**OBRA : NORMALIZACION ESTADIO REGIONAL DE ANTOFAGASTA
CODIGO BIP : 30094057-0**

MATERIA : AUTORIZA AUMENTO DE PLAZO.

CONVENIO AD - REFERENDUM POR AUMENTO DE PLAZO

INFORME EJECUTIVO

Fotografía N°3: Ejecución de nuevas fundaciones.

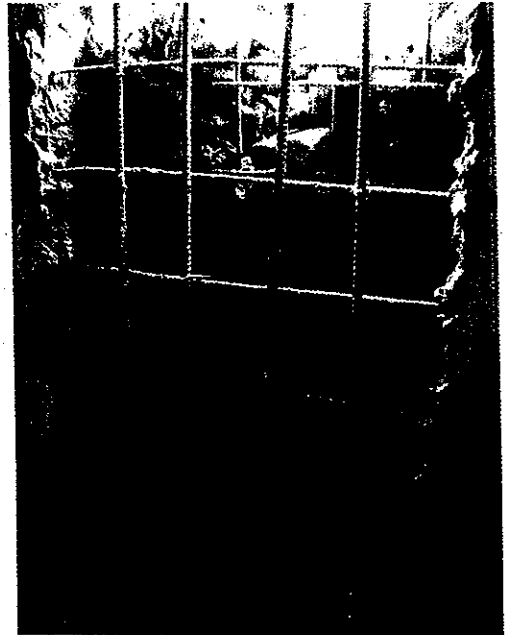
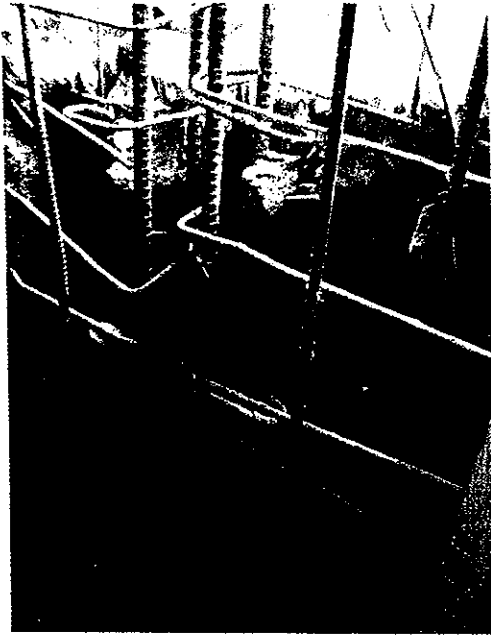
En visita del 19/11/2011, la suscrita verificó la remoción de los rellenos granulares no homogéneos, sobre la roca basal; entre las fundaciones de muros existentes y la pista atlética; sector en que la empresa ha iniciado la ejecución de las nuevas fundaciones de la ampliación de las graderías. Lo anterior, queda en evidencia en las fotografías N°1, 2 y 3.

Con el fin de acelerar las faenas, la empresa contratista, reformula la solución estructural de fundaciones inicialmente propuesta (apoyada en roca ígnea), por una alternativa que combina el empotramiento en las fundaciones existentes y simplemente apoya en rellenos de hormigón simple. El impacto en la programación de las faenas, debe ser evaluado por la asesoría y/o inspección fiscal de obra.
